Technische Mitteilung Nr. / Datum: TM TAE 671-0001, Revision 1 / 15.06.2007
Service Bulletin No. / Date TM TAE 671-0001, revision 1 / June 15, 2007

Betrifft: Verschlauchung Turbolader – Ansaugbrücke
Subject: Hose System Turbocharger – Intake Manifold

Betroffenes Luftfahrtgerät: Apex DR400 mit TAE 125-01 Einbaukit
Type affected: Apex DR400 with Installationkit TAE 125-01

Bild 1 / Figure 1

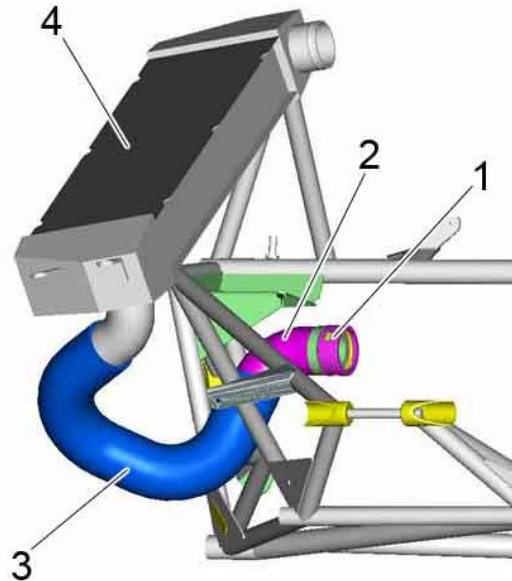
3. *Detach the clamps of the air inlet hose at the pressure pipe of the turbocharger and the intercooler. See Fig. 1.*
4. *Reposition the air inlet hose using one clamp at each end.*
 - **CAUTION:** *The silicone hose must be free of grease!*
 - **CAUTION:** *The clamps must be installed about 5 mm after the retaining shape, not over the retaining shape!*
 - **CAUTION:** *The far end of the hose must be at least 5 mm aft of the clamp!*
5. *Tighten the clamps*
Tightening torque: 5 Nm^{+0.5} (3.69 lbf.ft^{+0.37})
6. *Apply torque seal to all clamps.*
7. *Make slip marks at the end of the hoses for a later slip check. See Fig. 4.*
8. *After 3 – 6 Flight hours: check hose position (slip mark) and check tightening torque (refer to 5.) of clamps.*
9. *Every 25 flight hours: check hose position (slip mark) and check torque value (refer to 5.) for the two hoses*

1. *Detach the clamps of the air inlet hose at the pressure pipe of the turbocharger and the intercooler. See Fig. 1.*
2. *Remove the air inlet hose.*
 - **CAUTION:** *Protect the connections of the pressure pipe and the intercooler against foreign objects!*
3. *Detach the clamps of the air outlet hose at the intercooler and the intake manifold. See Fig. 2.*
4. *Remove the air outlet hose.*
 - **CAUTION:** *Protect the connections of the intercooler and the intake manifold!*
5. *Replace the intercooler by the modified intercooler (p/n 56.81.01.010). Fix the air hose to the pressure pipe of the turbocharger and to the intercooler using one clamp at each end.*

Bild 2 / Figure 2

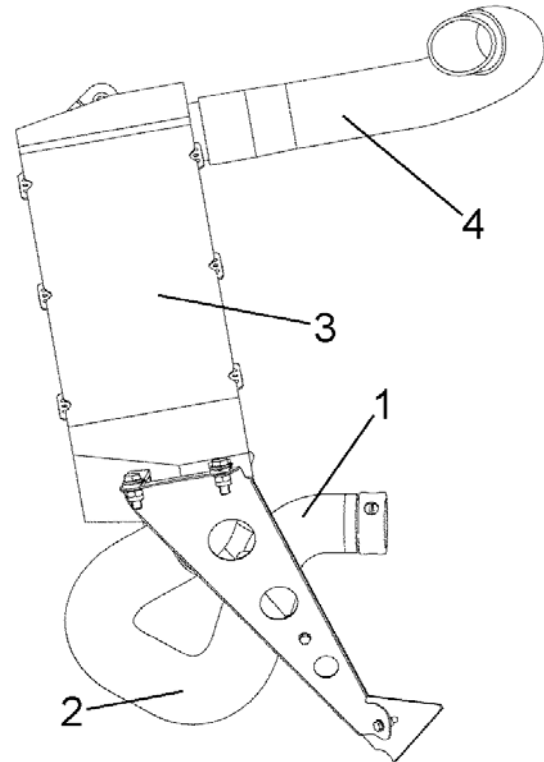
1. Detach the clamps of the air outlet hose at the intercooler and the intake manifold. See Fig. 2.
2. Reposition the air outlet hose using one clamp at each end.

Bild 3 / Fig. 3

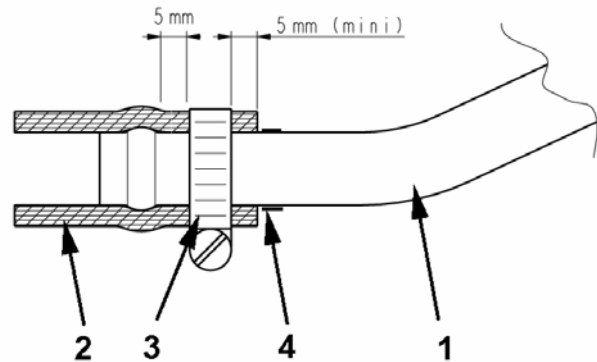
- **CAUTION:** *The air outlet hose must be free of grease!*
- ◆ **Note:** *Do not tighten the clamps yet.*
- 7. *Arrange the air hoses and the clamps. See Fig. 3.*

- **CAUTION:** *The clamps must be installed about 5 mm after the retaining shape, not over the retaining shape!*
- **CAUTION:** *The far end of the hose must be at least 5 mm aft of the clamp!*

- **CAUTION:** *Chafing of the clamps against other parts must be avoided!*
- 8. *Tighten the clamps.*
Tightening torque:
5 Nm^{+0.5} (3.69 lbf.ft^{+0.5})

Bild 3 / Fig. 3

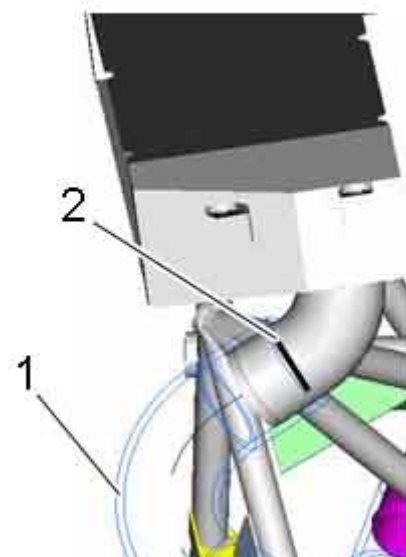
- **CAUTION:** *Make sure, that the clamps were tightened correctly!*
- 9. *Apply torque seal to all clamps.*
- 10. *Make slip marks at the end of the hoses for a later slip check. See Fig. 4.*

- 11. *After 3 – 6 Flight hours: check hose position (slip mark) and check tightening torque (refer to 8.) of claps.*
- 12. *After replacement of the intercooler, apply the approved maintenance schedule.*
